**Elettrodotto 380 kV in DT "Gissi-Larino-Foggia"**

**Integrazioni volontarie allo Studio di Impatto Ambientale  
Analisi alternative di progetto – Nota tecnica**

Figura 2: Fasce di Fattibilità proposte nella Regione Abruzzo e tratto interessato da alternativa 1 di progetto

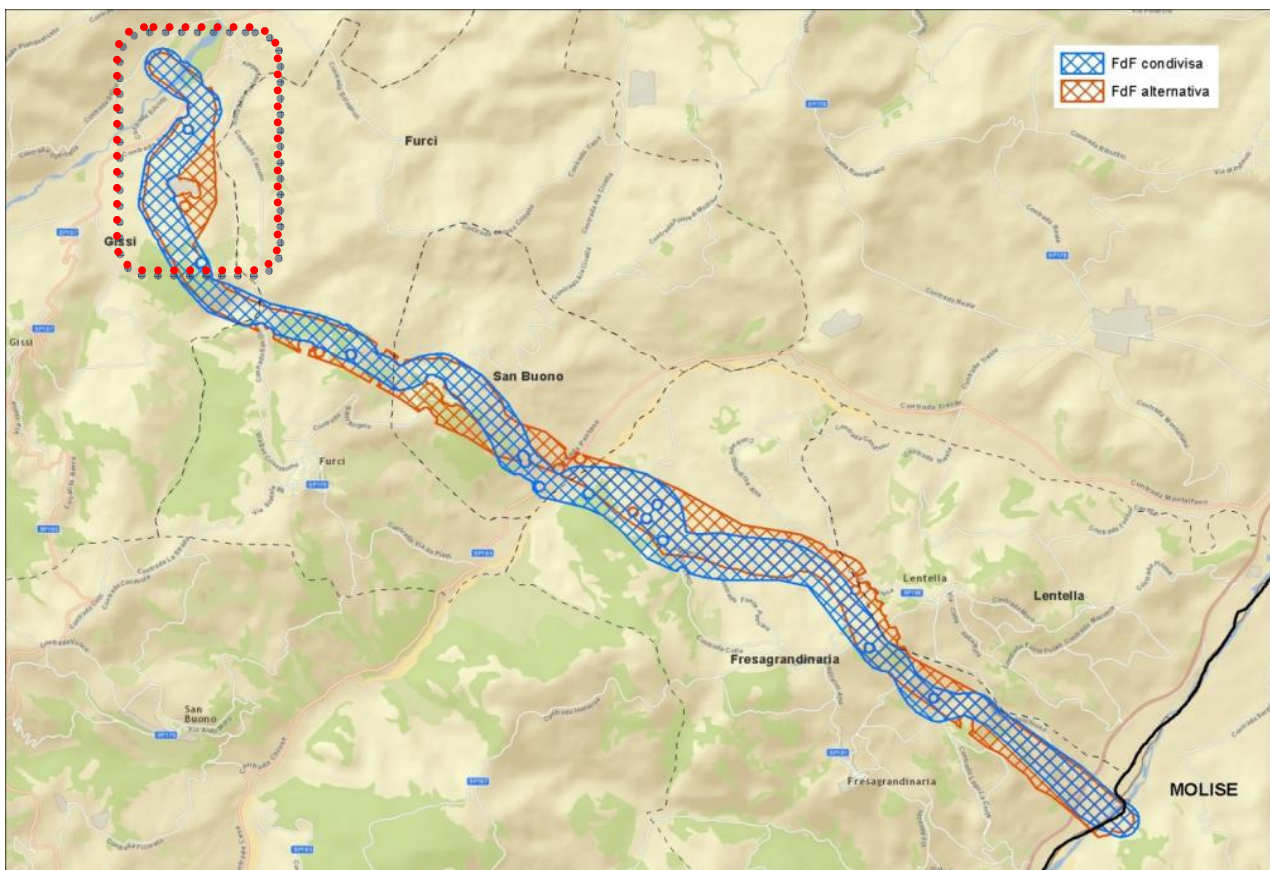
*CTVIA: punto 12 a. Sviluppare un'ottimizzazione del tracciato nel tratto sostegni 143-148, al fine di ridurre l'interferenza con l'area boscata e rendere meno visibile la campata, 144-145 e fornire le relative fotosimulazioni*

- "...si spostino i sostegni n°144, 147 e 165 in quanto previsti in aree a copertura boschiva"

*Studiata l'Alternativa 1 che elimina l'interferenza con l'area boscata e lo sviluppo in quota;  
per la verifica dell'interferenza paesaggistica sono stati realizzati i fotoinserimenti nel tratto 1A3-1A6*

Figura 12: Alternativa 4 su ortofoto con punto di vista degli schematici 2 e 3

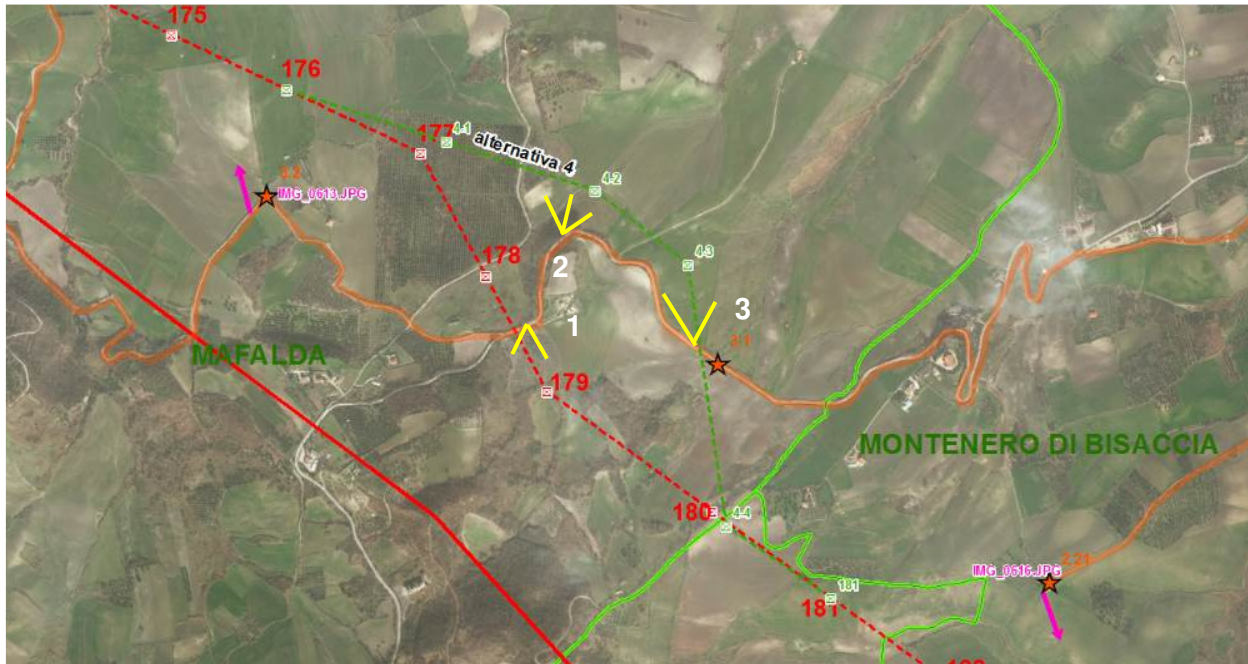
Il primo cono visuale riguarda il sostegno 179 del tracciato in iter visibile dalla strada statale SS157 percorsa da Mafalda a Montenero di Bisaccia nel punto di accesso ad abitazione privata come indicato in figura. (Figura 12)

Il tracciato dell'alternativa 4 risulta per Terna la soluzione più sostenibile.

Figura 17 - Alternativa 5 su ortofoto con indicazione del punto di vista del fotoinserimento integrativo n°4 (in blu) e dello schematico (in giallo)

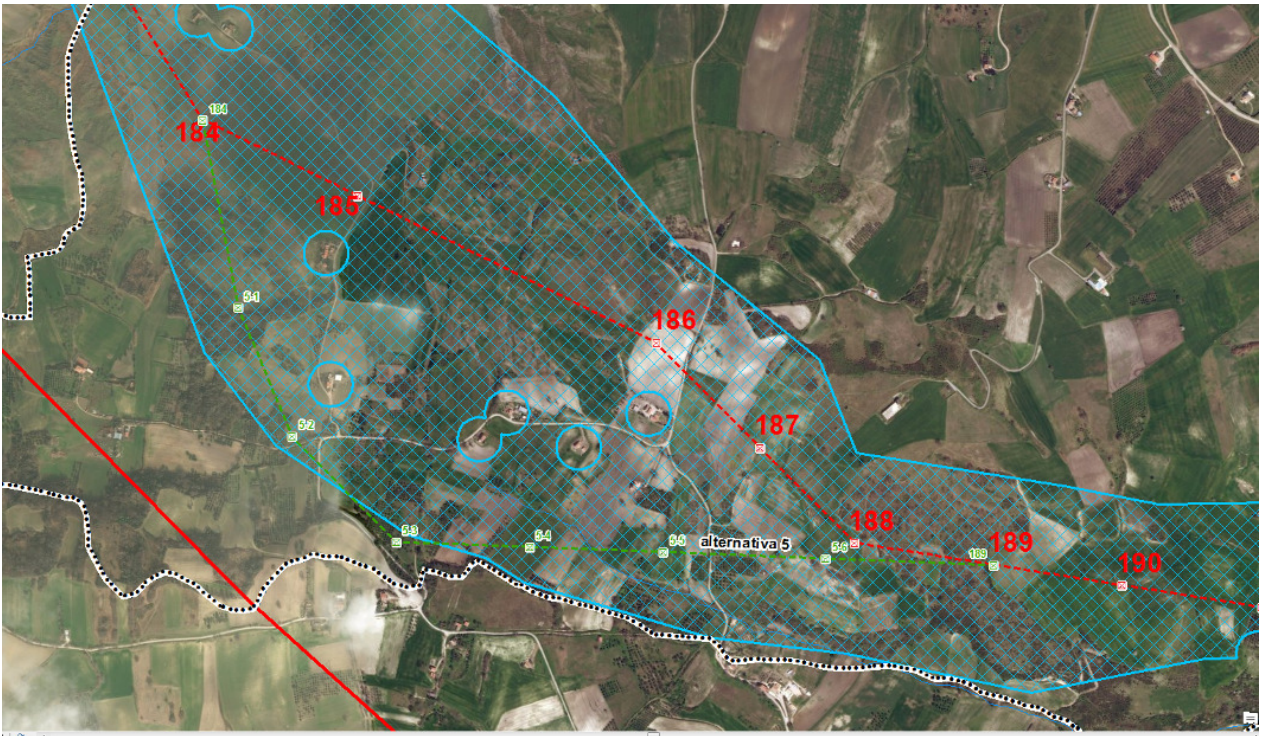
Il tracciato alternativo è stato studiato per risolvere la criticità del sostegno 186 posto su un crinale visibile dal centro abitato di Montenero di Bisaccia posto a circa 2,5 km; l'alternativa 5 (dal sostegno 184 al sostegno

Figura 22 – Alternativa 7 con ottimizzazione del sostegno 217 per interferenza con la fascia di rispetto del tratturo

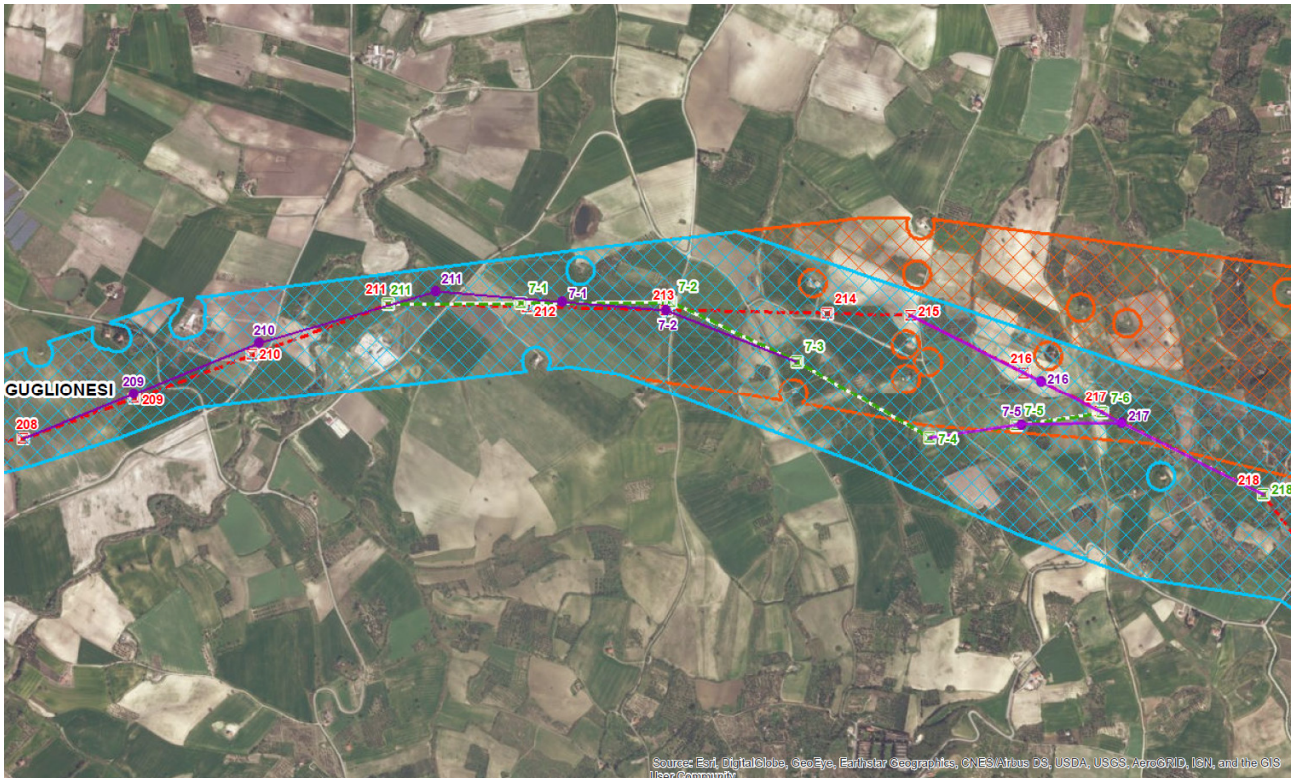
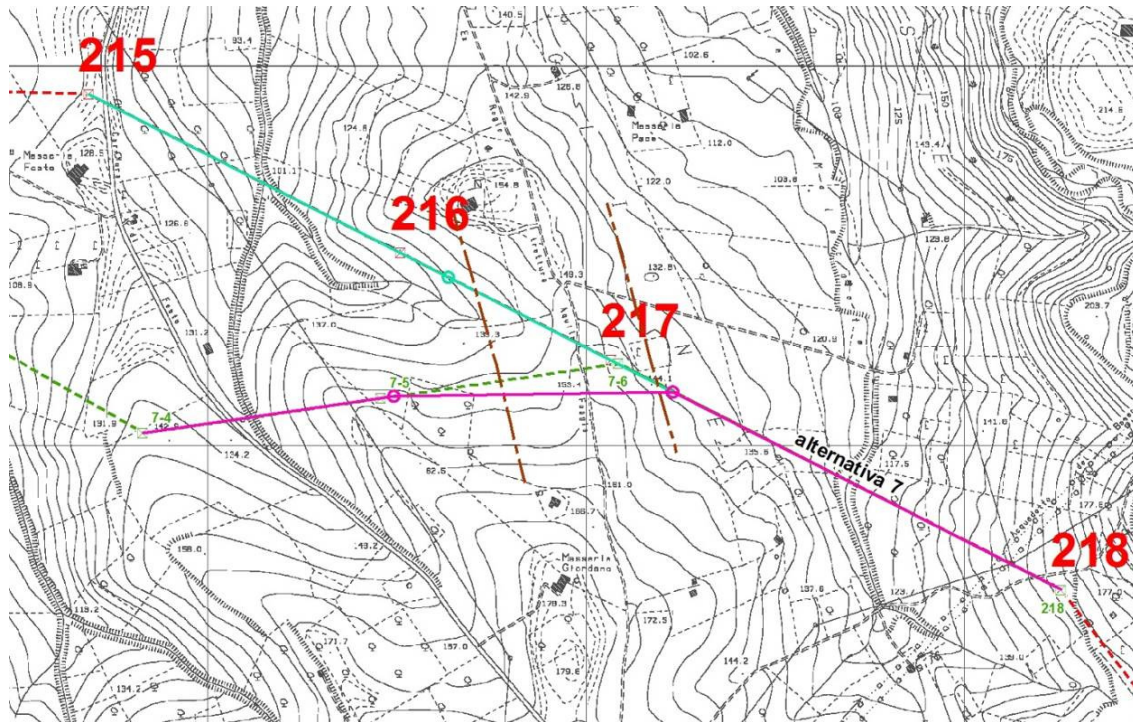
Rispetto al tracciato da SIA e all'alternativa 7 presentata nelle integrazioni (rif. REER11013BSA00498), Terna ha studiato delle ottimizzazioni per evitare l'interessamento della fascia di rispetto del tratto L'Aquila – Foggia che si sviluppa tra i sostegni 216 e 217 (tracciato SIA) e 7-5 e 7-6 (tracciato alternativa 7).

Il tratto corrispondente all'alternativa 7 è stato oggetto di valutazione di ammissibilità e di studio specialistico per gli aspetti produttivi e percettivi come indicato dalle norme tecniche del PTPAVV della regione Molise ed ha avuto esito positivo in merito alla compatibilità dell'opera e dell'alternativa comprensiva di ottimizzazione successiva.

**Figura 25 – Alternativa n°8 e ottimizzazione nel tratto di attraversamento del fiume Biferno con individuazione delle aree SIC IT 222237 "Fiume Biferno" e ZPS IT 7228230 "Lago di Guardalfiera –Foce fiume Biferno"**

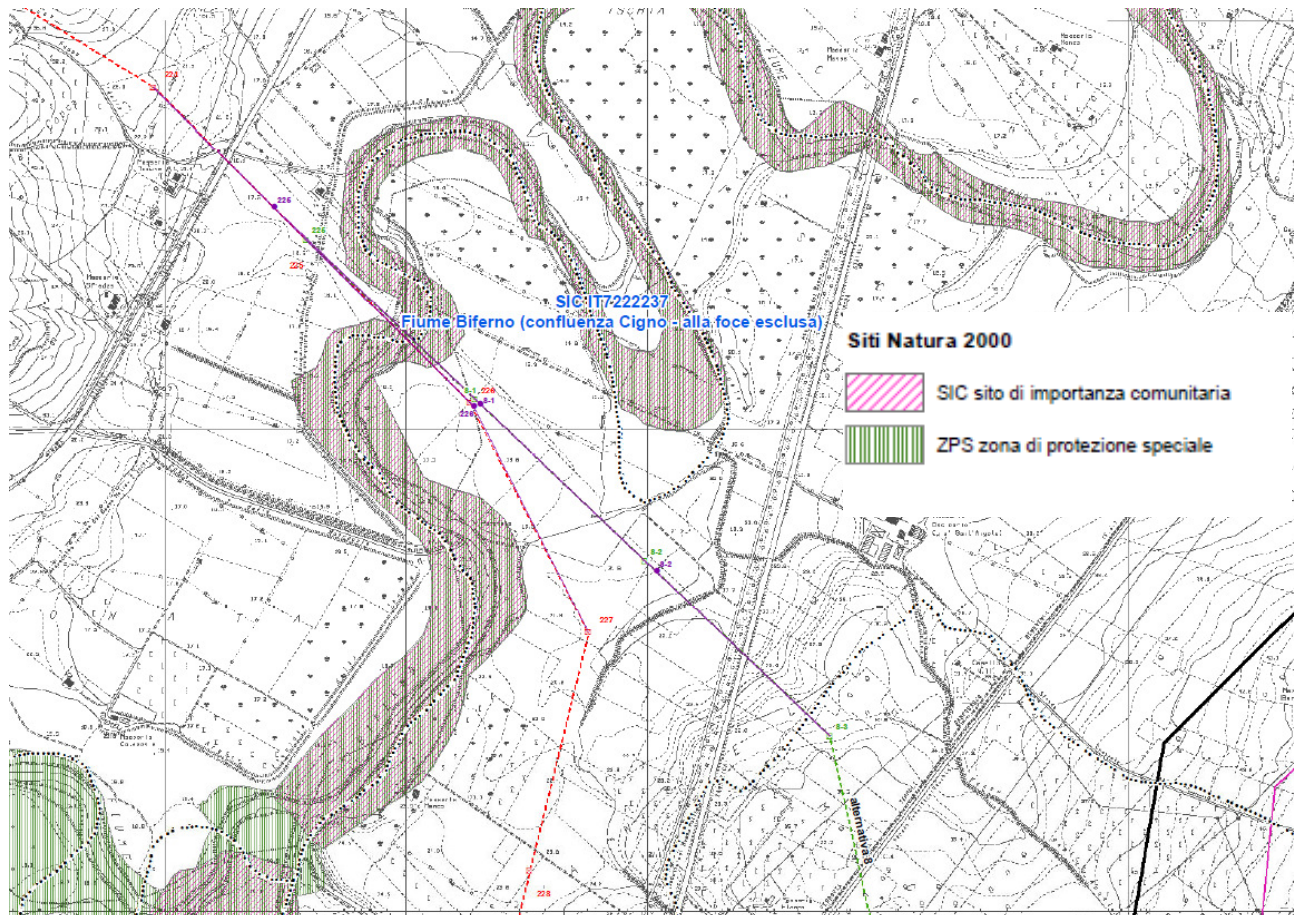
Per rispondere a questa richiesta è stata studiata una lunga alternativa di tracciato (alternativa 8), di circa 9 km di lunghezza dal sostegno 225 al 245 interamente affiancata all'esistente elettrodotto 380 kV ST "Termoli Energia – Larino", tranne che per 4 campate per le quali si è dovuto abbandonare il parallelismo per la presenza di alcuni fabbricati rurali.

Con riferimento ai risultati dell'analisi del rischio elettrico per l'avifauna, si evidenzia infatti che i risultati dell'analisi modellistica presentano valori decrescenti (e quindi con un rischio maggiore per l'avifauna) in corrispondenza del fiume Biferno all'altezza della confluenza del torrente Cigno, dove si presume di avere una condizione più delicata per alcune delle specie ornitiche presenti.

**Figura 29 - Estratto di tavola degli ambiti di tutela secondo PTPAVV1 di ctr con tracciato SIA in rosso e alternativa proposta nel 2014 in verde**

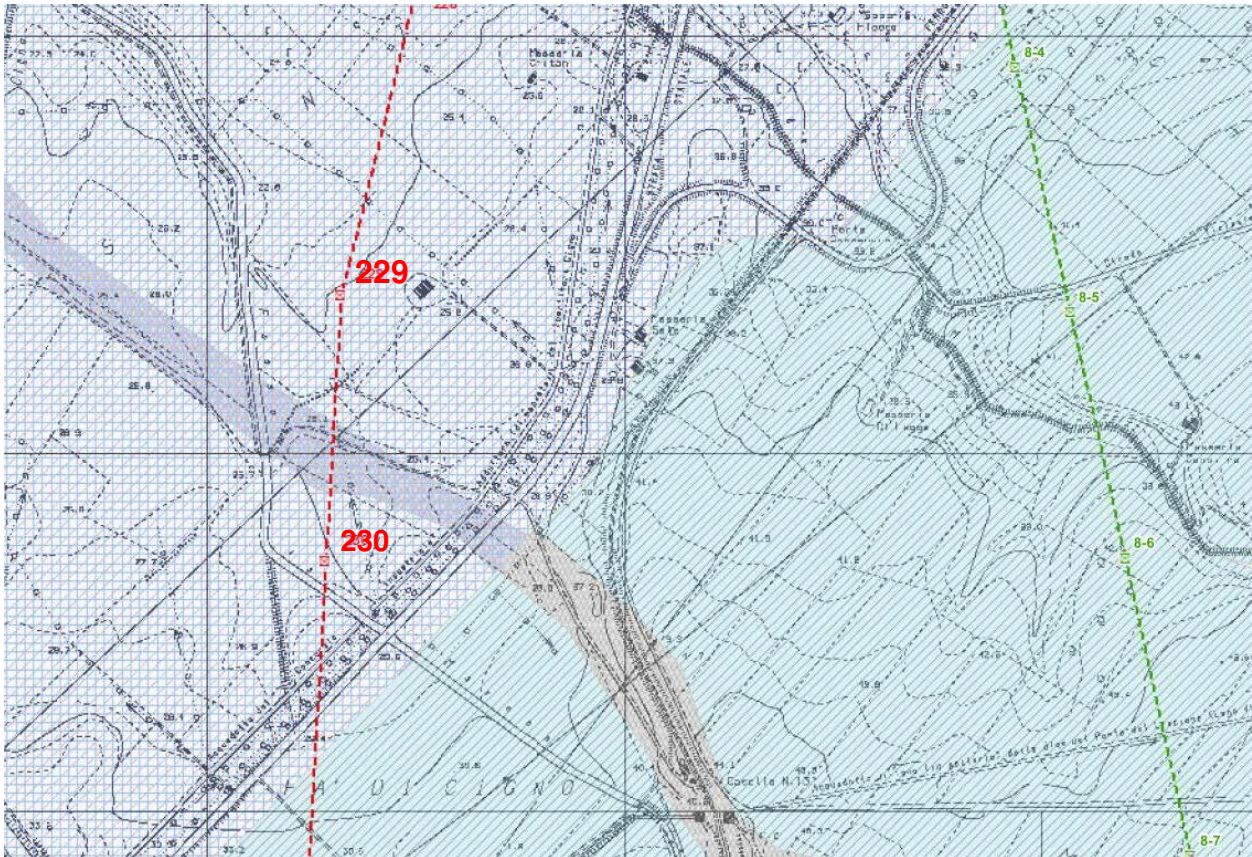
Nel comune di **Portocannone** viene indicato il sostegno 229 come potenzialmente interferente con il tratturo, nel comune adiacente di **S.Martino in Pensilis** il successivo sostegno 230.

Figura 30 - Estratto di tavola degli ambiti di tutela secondo PTPAVV1 di carta dei vincoli con aree archeologiche e ortofoto per il tratto 234-235

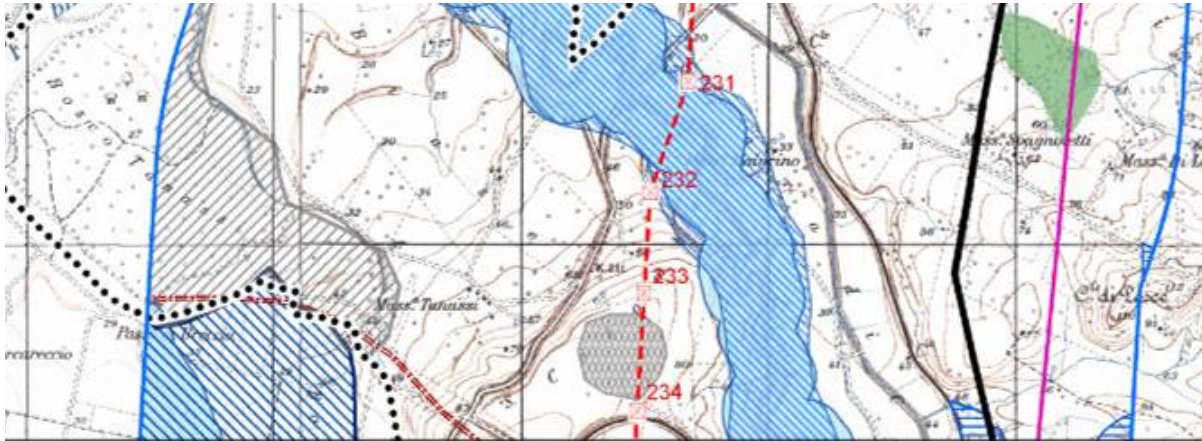
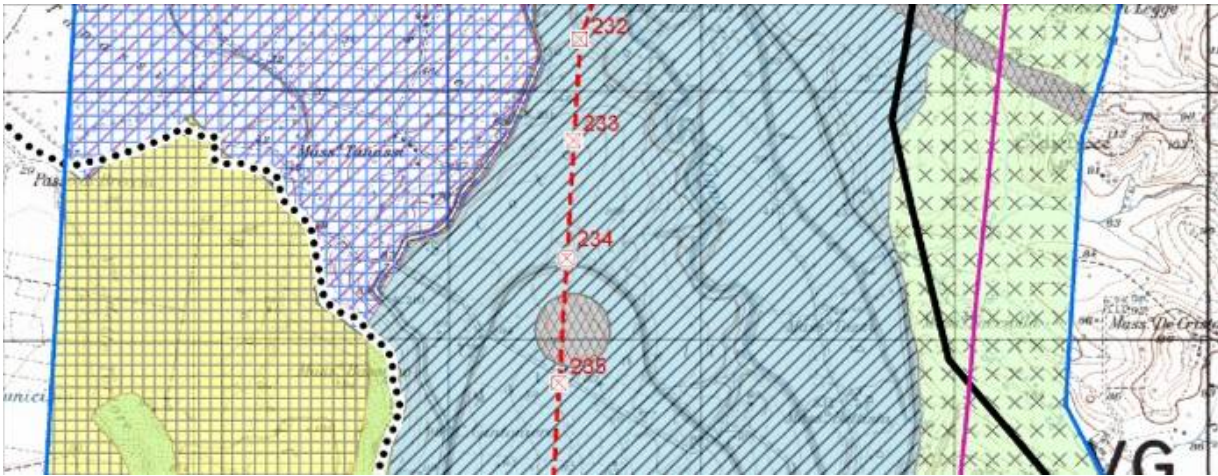
Ancora nel comune di **S.Martino in Pensilis**, si segnalano due aree archeologiche una identificata da Piano nel tratto 234-235, l'altra tra i sostegni 233-234 illustrata dagli elaborati di sintesi degli elementi di tutela come da estratti in Figura 30.

Entrambe le aree non sono interessate dai sostegni che risultano esterni alla fascia di rispetto e localizzati, nel primo caso, a nord della ferrovia che circonda l'area stessa con ampia curva (sost 234) e sud della strada SP85 (sost. 235).

Lo studio dell'alternativa n°8 consente di eliminare l'interessamento delle aree archeologiche, in ogni caso non direttamente interferite, e in generale di allontanare la linea rispetto ad un settore interessato da rischio archeologico significativo.

Figura 33 -Estratto di tavola di progetto con dettaglio del tratturo adiacente alla SE di Larino e ottimizzazione del sostegno 253/1

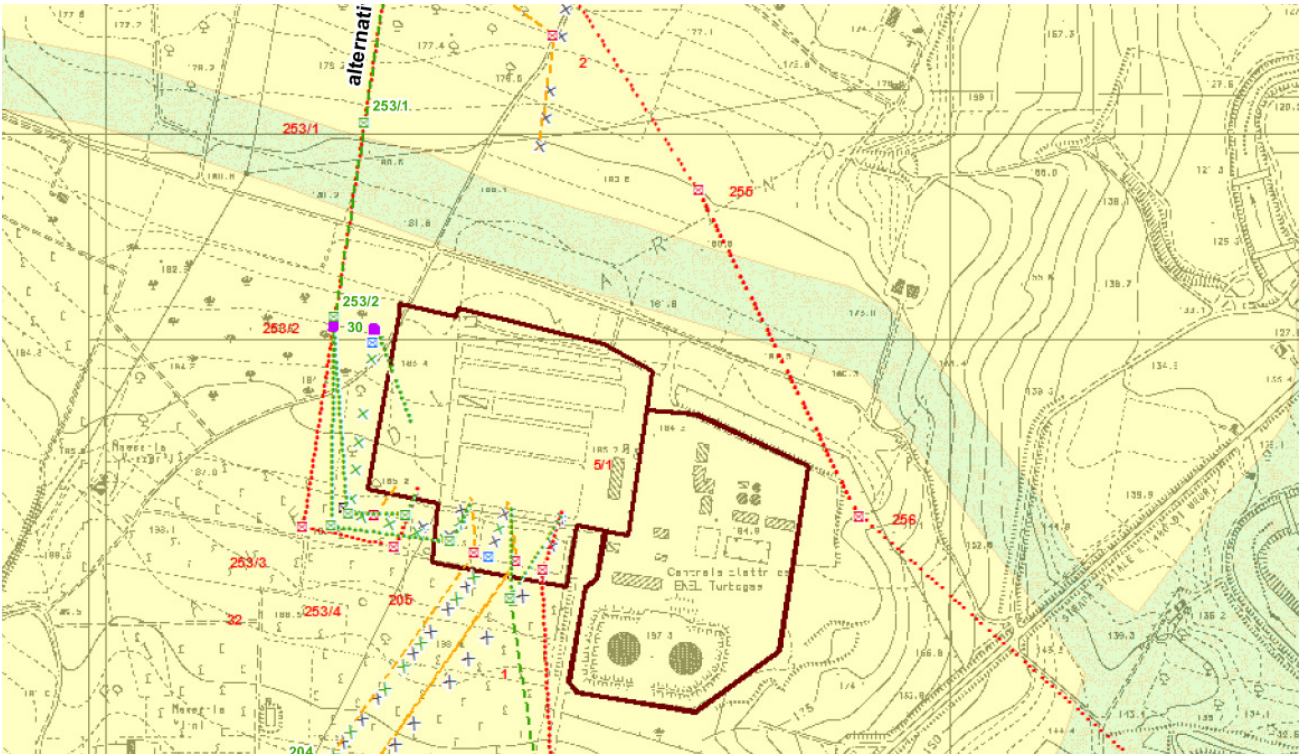
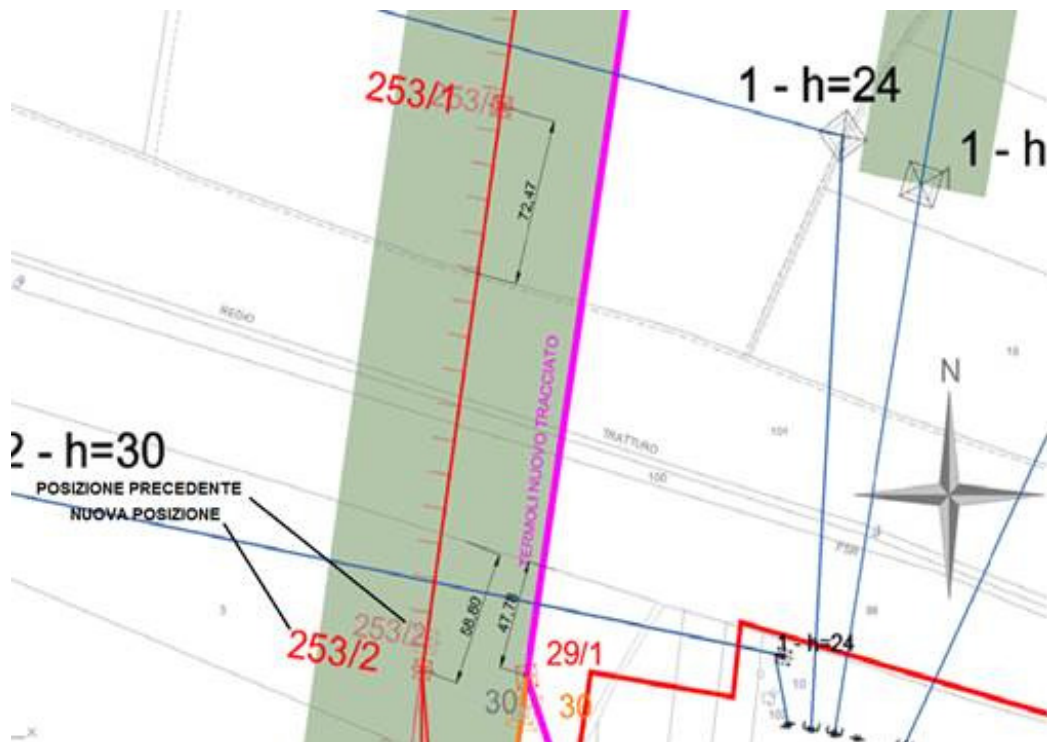
La figura seguente mostra il tratturo in verde e la SE di Larino, Terna ha tuttavia progettato un'ottimizzazione per arretrare per quanto possibile il sostegno 253/1 portandolo al limite della fascia di rispetto del tratturo come da stralcio che segue.

comune	tratto/ sostegni	elemento	specifiche	verifiche effettuate	azione richiesta/effettuata
Larino	253/1- 256-257	tratturo	numerosi sostegni sono situati in prossimità del tratturo	numerosi sostegni sono situati in prossimità del tratturo ma tutti a distanza maggiore di 50 m; unica eccezione sost 253/1 a 25 m	Effettuata ottimizzazione non risolutiva L'alternativa 9 risolve l'interferenza nel tratto 256-257
Urusi	257-261	tratturo	numerosi sostegni sono situati in prossimità del tratturo	i sostegni 257 e 261 sono localizzati al limite esterno della fascia di rispetto come indicata nella tavola originale	l'alternativa 9 risolve l'interferenza
Rotello	285-286	area archeologica	si indicano i sostegni come prossimi all'area di valore storico Casone Cantalupo	la distanza è di 180 m ; la fascia di rispetto è di 50 m	nessuna azione necessaria
